# 泊発電所3号炉

## 防潮堤の設計方針について

(防潮堤平面線形形状(海側線形)の決定に係る対応方針について)

令和4年6月21日  
北海道電力株式会社

止水目地設置位置

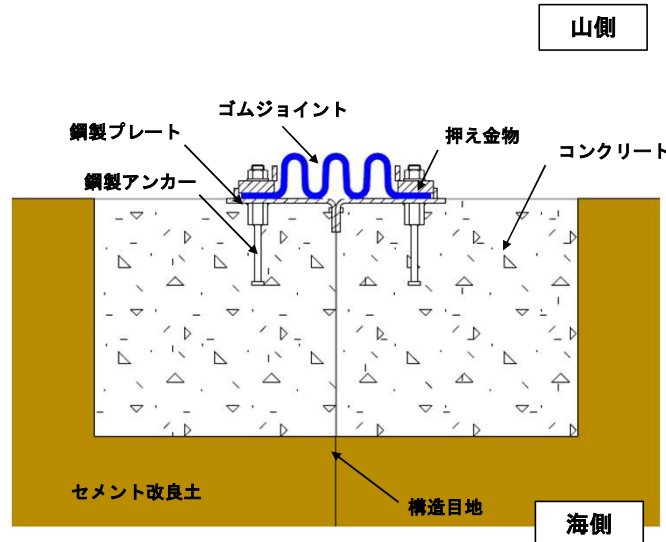
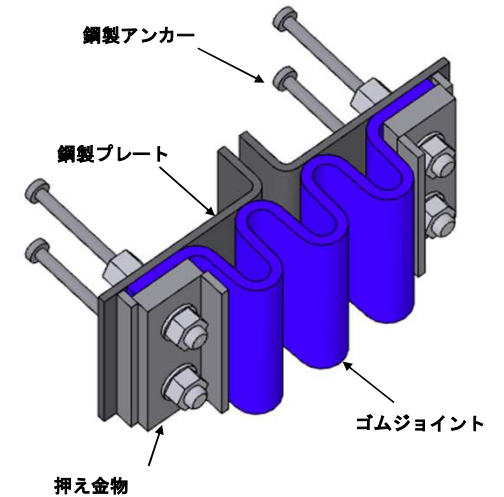
セメント改良土間の施工目地に設置される止水目地について、セメント改良土の特性を踏まえ、構造成立性を説明すること。

- 防潮堤には、構造目地からの津波の流入を防止するため、止水目地を設置する。
- 止水目地は、防潮堤背面の一部に構築するコンクリートに、ゴムジョイントを鋼製アンカー、鋼製プレート及び押え金物で固定する構造である。
- コンクリートに埋め込む鋼製アンカーの耐力は、「各種合成構造設計指針・同解説」に基づき評価する。
- セメント改良土とコンクリートが一体化していることは、設置変更許可段階において試験を実施し、成立性の見通しがあることを確認する。
- セメント改良土とコンクリートの一体化の考え方、試験内容及び試験結果については、今後説明する。

【屈曲部の応答イメージ(構造目地を設置しない場合)】

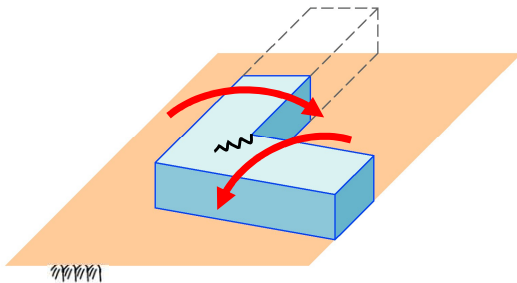
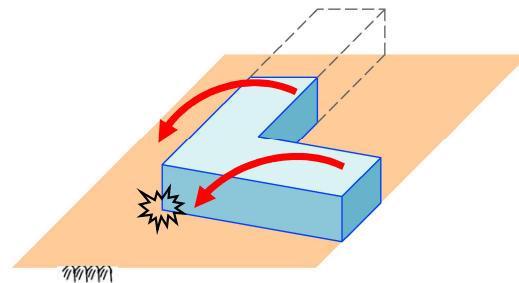
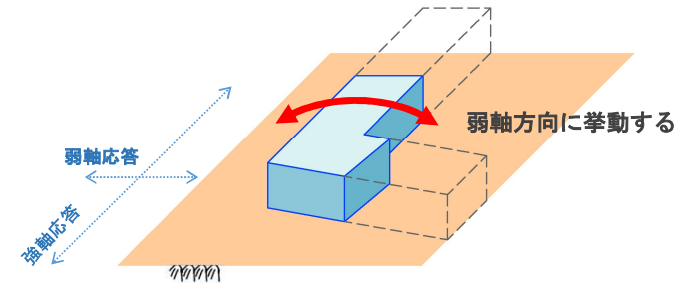
防潮堤の平面線形の形状決定の考え方により複雑な形状となる箇所について、水平2方向及び鉛直方向の地震動並びに津波荷重による応答特性並びに津波荷重の評価を含め、防潮堤の設計に与える悪影響の有無を説明すること。

- 防潮堤の屈曲部(複雑な形状となる箇所)において想定する悪影響は、3次元的な複雑な地震応答の発生による応力集中(ねじれ・端支圧)である。
- 3次元的な応力集中に対する配慮として、防潮堤屈曲部に構造目地を設置し、隣接する防潮堤から応力が伝達されないように縁を切ることで、防潮堤の弱軸・強軸方向を明確にする。
- 設置変更許可段階において、屈曲部の評価は、弱軸・強軸方向が明確な線状構造物であるため、2次元断面で構造成立性を評価する。
- 設計及び工事計画認可段階においては、屈曲部における3次元解析の評価を踏まえて、2次元断面で構造成立性を確認する妥当性を説明する。
- 3次元解析を実施した結果、応力集中が確認される場合には、構造目地位置を再検討する。
- なお、3次元的な複雑な地震応答の発生による応力集中については、屈曲部を考慮し、適切に構造目地を配置することで、構造成立性を確保できる見込みである。

【設置許可基準規則第3条及び第4条】の観点における人工岩盤の整理

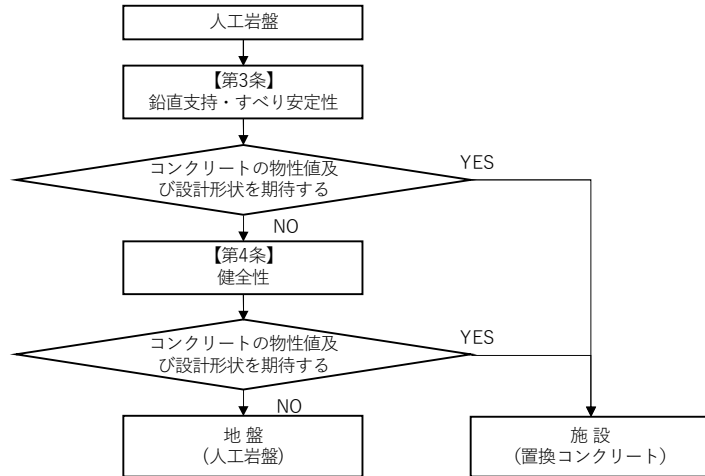
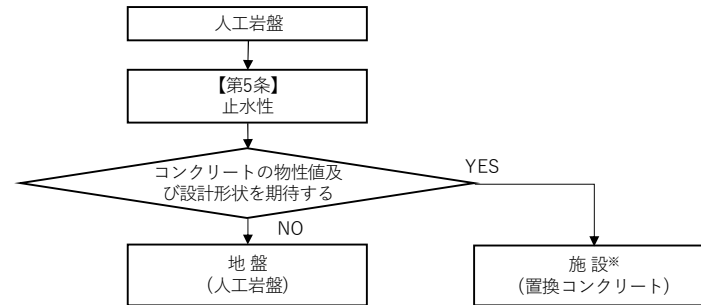
人工岩盤の施設又は地盤の位置付けについて、その根拠を明確にした上で区分の妥当性を説明すること。

- これまで、人工岩盤は、以下の理由から「地盤」として整理してきた。
  - 人工岩盤は、岩盤傾斜及び岩盤不陸がある箇所に無筋コンクリートで構築するものである。
  - 人工岩盤に期待する役割(すべり安定性、鉛直支持)は、岩盤と同じである。
- ただし、人工的に構築するものであることから、止水性の確保が必要と考え、「○:施設上の役割を維持するために設計に反映する項目」とした。
- 今回、各部位の具体的な役割を整理する表における「施設」・「地盤」の区分の根拠を以下のとおり整理した。
  - 「◎:要求機能を主体的にみたすために設計上必要な項目」については、設計上、部位に物性値及び設計形状を期待するものとして整理した。
  - 「○:施設の役割を維持するために設計に反映する項目」については、設計上、部位に周辺地盤相当の物性値を期待するものとして整理した。
- 人工岩盤には、無筋コンクリートの物性値及び設計形状を期待し、防潮堤のすべり安定性を確保することから、人工岩盤の施設区分を「施設」に見直す。
- 上記に伴い、「人工岩盤」は、「置換コンクリート」に名称を変更する。

方針変更前

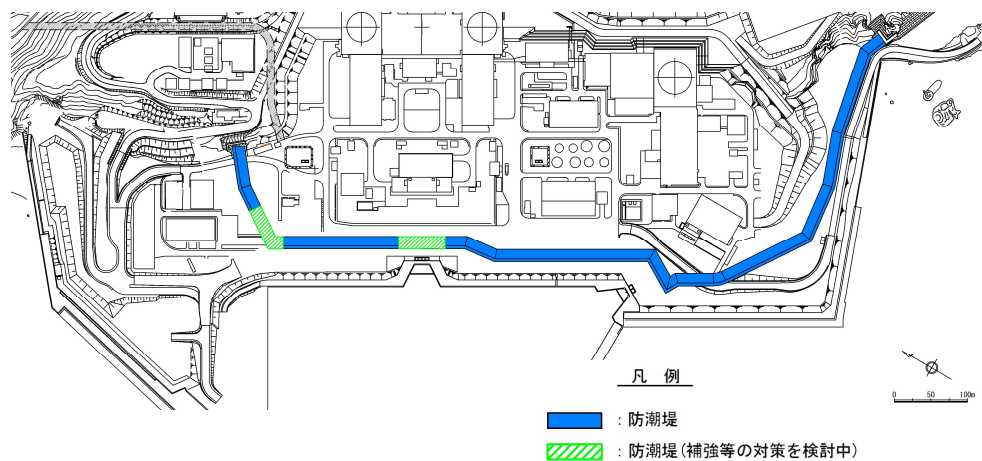
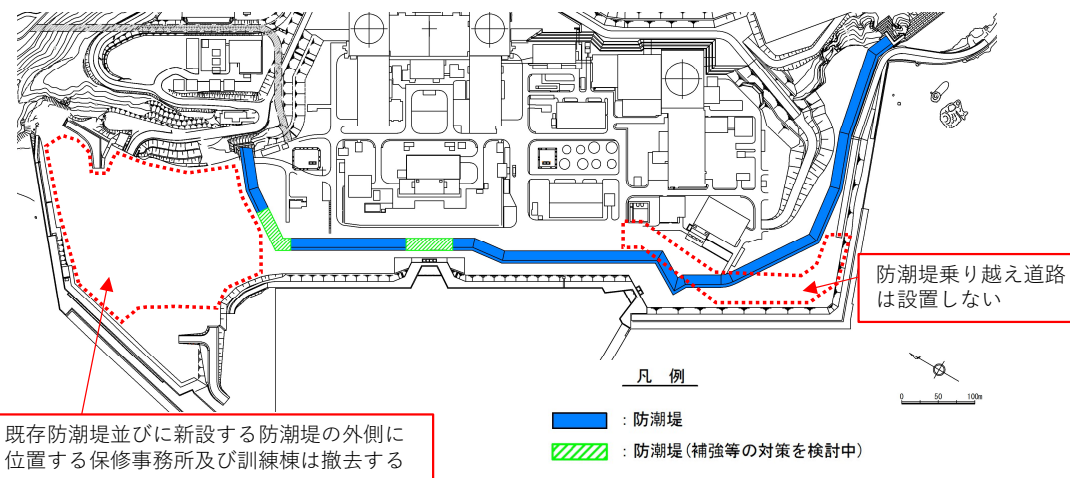
既存の防潮堤を残置することの悪影響と対応の考え方を説明すること。

地震時の液状化による変状等の被害状況を想定した上で、既存のセメント改良土部の瓦礫等が耐津波設計に与える影響をもれなく検討し説明すること。例えば、泥水が海水ポンプの取水性及び防潮堤の津波荷重(波圧荷重及び漂流物衝突荷重)に与える影響、瓦礫の滑動による防潮堤への二次的影響等を含め検討すること。

新設する防潮堤の外側にある建屋について、残置する既存防潮堤と同様に、地震又は津波によって損壊した場合における漂流物影響評価及び新設する防潮堤への波及的影響を説明すること。

残置する既存防潮堤が耐津波設計に及ぼす影響の評価項目について、選定プロセスを整理し説明すること。

残置する既存防潮堤及び新設する防潮堤の外側の建屋の評価においては、定量的な影響評価の実現性を検討した上で、評価方針及びその妥当性を説明すること。

- 残置する既存防潮堤並びに新設する防潮堤の外側に位置する保修事務所及び訓練棟は、地震により損傷した場合の波及的影響を定量的に評価することが困難という判断に至ったことから撤去する設計に変更した。
- 保修事務所および訓練棟を撤去する設計に変更したことに伴い、事務所などの駐車場においても駐車場としての運用を中止するとともに、新設する防潮堤へ波及的影響を及ぼさないよう防潮堤乗り越え道路についても新たに設置せず、発電所への入構ルートを防潮堤に及ぼさない配置とした設計に変更する。

- 指摘事項No.1-2については、残置する既存防潮堤を撤去する設計に変更したことから、新設する防潮堤への影響はなくなる。
- 指摘事項No.4については、残置する既存防潮堤を撤去する設計に変更したことから、耐津波設計への影響はなくなる。
- 指摘事項No.13については、新設する防潮堤の外側に位置する保修事務所及び訓練棟を撤去する設計に変更したことから、新設する防潮堤への影響はなくなる。
- 指摘事項No.14については、残置する既存防潮堤が地震により損傷した場合に第4条耐震設計方針及び第5条耐津波設計方針に及ぼす影響を網羅的に抽出したうえで選定プロセスを整理し説明する予定であったが、残置する既存防潮堤を撤去する設計に変更したことから、耐津波設計への影響はなくなる。
- 指摘事項No.15については、残置する既存防潮堤並びに新設する防潮堤の外側に位置する保修事務所及び訓練棟を撤去する設計に変更したことから、新設する防潮堤への影響はなくなる。

各条文からの防潮堤平面線形形状(海側線形)への影響評価フロー

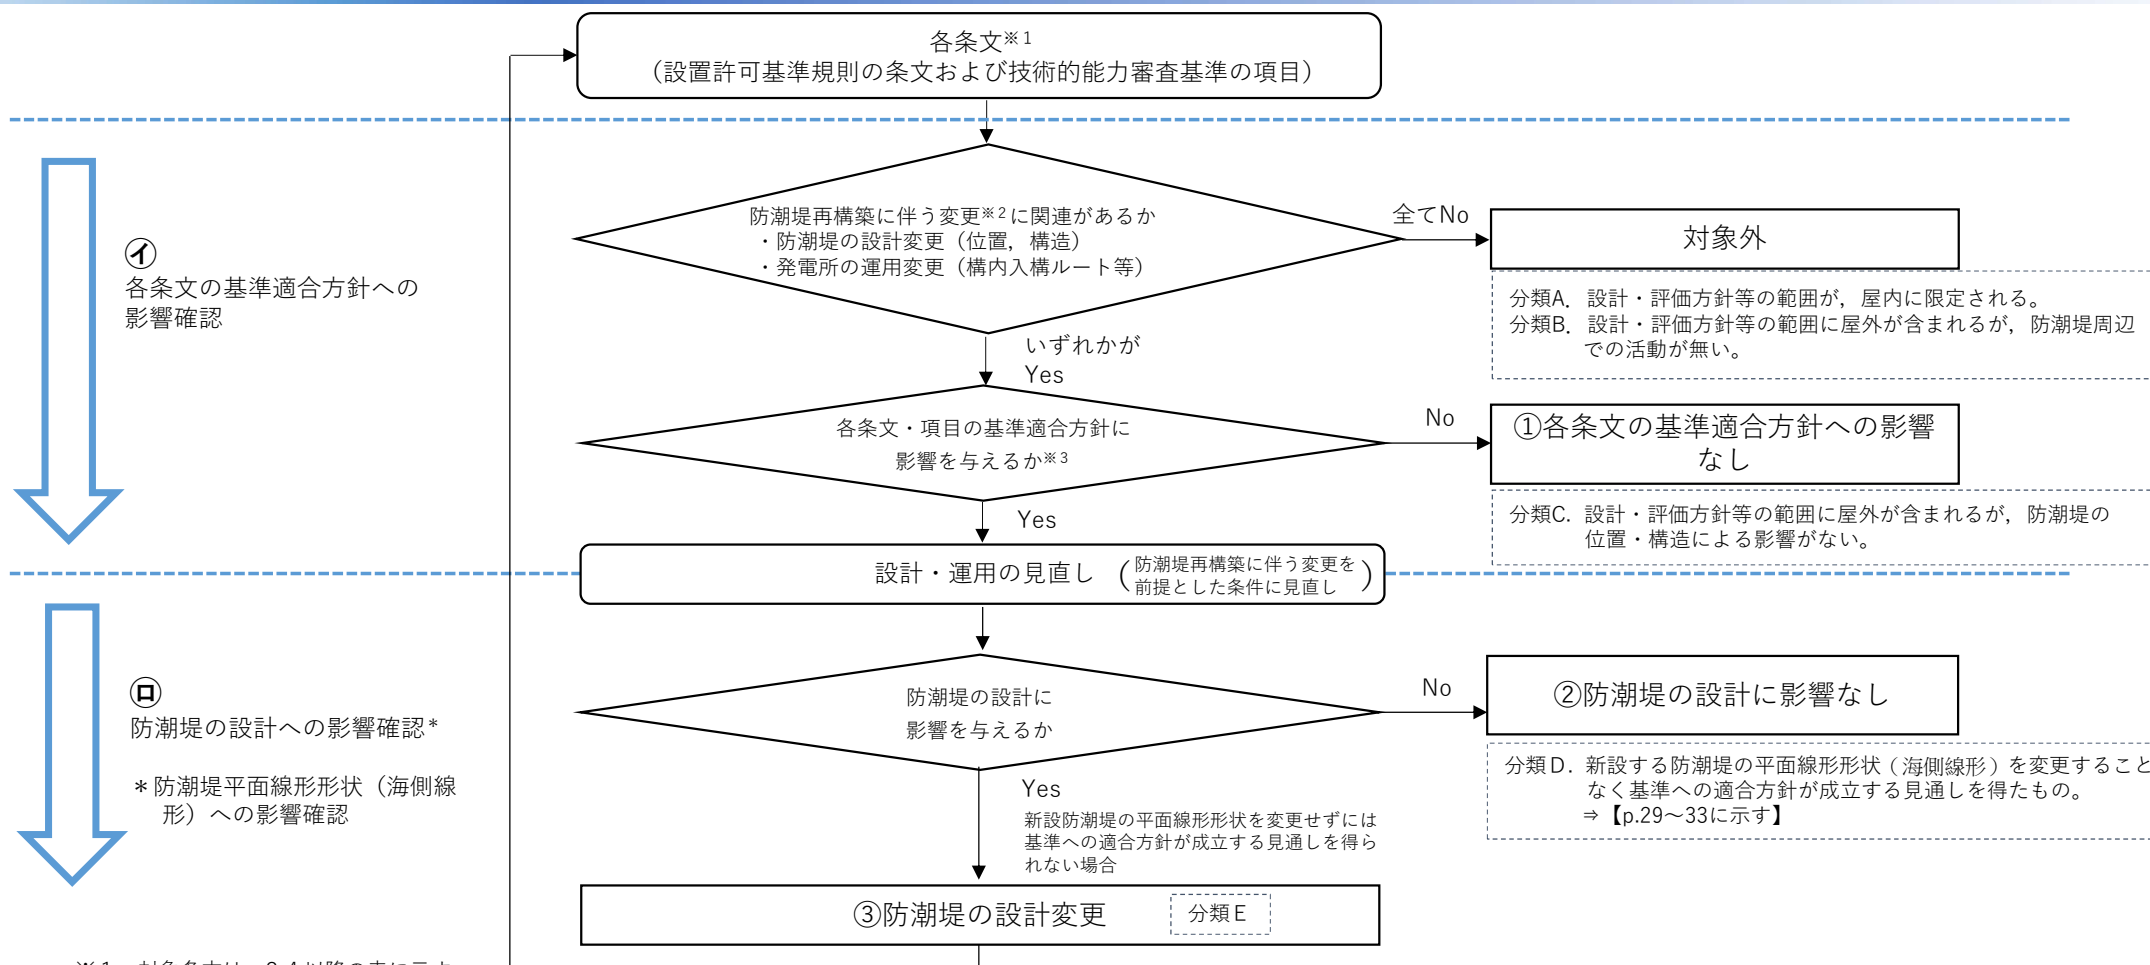
防潮堤の位置、構造を変更することにより屋外アクセスルートや屋外溢水影響評価に変更が生じるとしているが、防潮堤の構造・仕様及び設計方針を検討するにあたって、屋外アクセスルートや屋外の溢水影響評価の変更も含め、基準への適合方針に影響を与えるものを設置許可基準規則の条文及び重大事故等防止技術的能力基準の項目ごとに網羅的に整理して説明すること。

防潮堤の設計変更による他条文等の基準への適合方針に対する影響確認は、変更後の適合方針の成立性の見通しを含め事業者で確実に確認し、防潮堤の位置、構造及び設計方針に影響を与える可能性があるのであれば、その成立性を見通しを防潮堤の設計方針の審査の中で説明すること。

- 1) 設計・運用を見直した場合(各条文の設計・評価方針等について、防潮堤の再構築に伴う変更を前提とした条件に見直した場合)の各条文における基準への適合方針について、その成立性を見通しを評価することで、防潮堤の設計に影響を与えるか確認した。
  - 以下に該当するものは、「②防潮堤の設計に影響なし」とした。
    - 分類D：新設する防潮堤の平面線形形状(海側線形)を変更することなく基準への適合方針が成立する見通しを得たもの。  
⇒【p. 29～33に示す】
  - 以下に該当するものは、「③防潮堤の設計変更」とした。
    - 分類E：新設する防潮堤の平面線形形状(海側線形)を変更せずには基準への適合方針が成立する見通しを得られないもの。

○上記評価の結果、分類Eに該当するものは無かった。よって、各条文から遡って防潮堤の平面線形形状(海側線形)に影響を与えることはない。
